# ВКЛАДЫШ ДЕРЕВЯННЫЙ СМЕННЫЙ МЕЛКИЙ ДЛИНОЙ 606 мм, ШИРИНОЙ 506 мм ДЛЯ МОДЕЛЬНЫХ ПЛИТ

**ГОСТ 20154—74**

**Изменение № 1 ГОСТ 20154—74 Вкладыш деревянный сменный мелкий длиной 606 мм, шириной 506 мм для модельных плит. Конструкция и размеры**

**Изменение № 2 ГОСТ 20154—74 Вкладыш деревянный сменный мелкий длиной 606 мм, шириной 506 мм для модельных плит. Конструкция и размеры**

Черт. 1

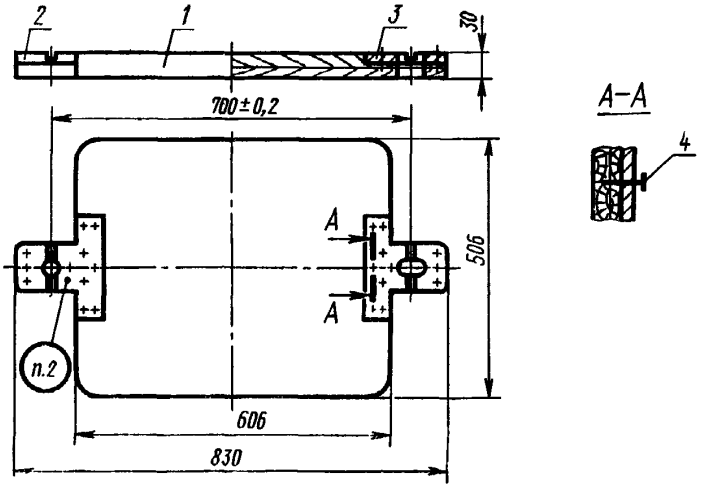
Пункт 1. Чертеж 1. Подрисуночная подпись. Заменить обозначение шурупа «А4×20.09.2 по ГОСТ 1145—70» на «2—4×20.016 по ГОСТ 1145—80».

Пункты 1, 3, 4, 6. Чертежи 1—4. Заменить слова: «Теоретическая масса» на «Масса не более».

Черт. 2

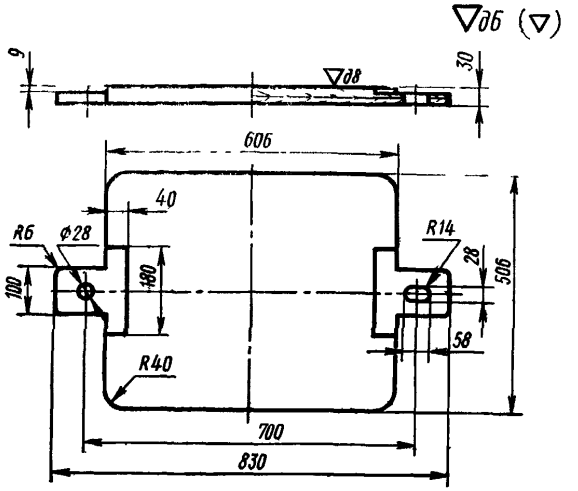
Пункт 3. Чертеж 2. Заменить обозначения шероховатости:

Черт. 3

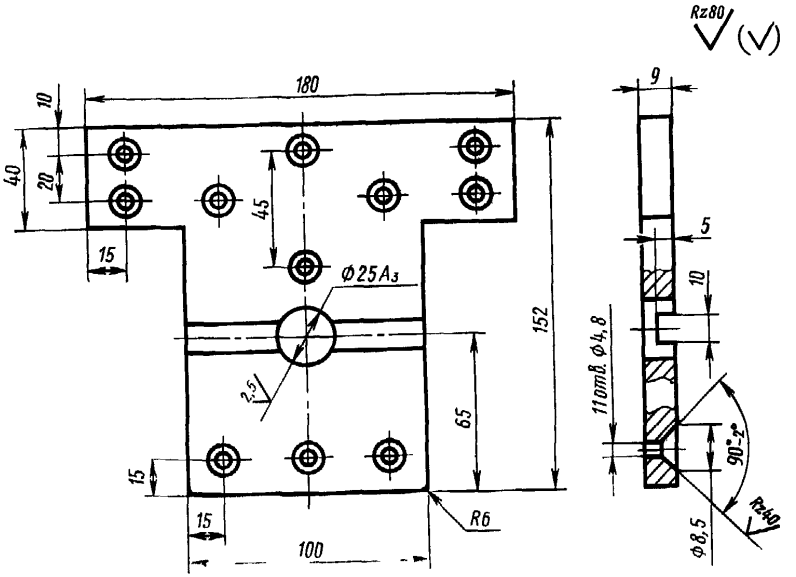
Пункты 4, 6. Чертежи 3, 4. Заменить обозначение поля допуска: $A_3$ на H8.
Пункт 8. Заменить ссылку: ГОСТ 20131—74 на ГОСТ 20131—80.
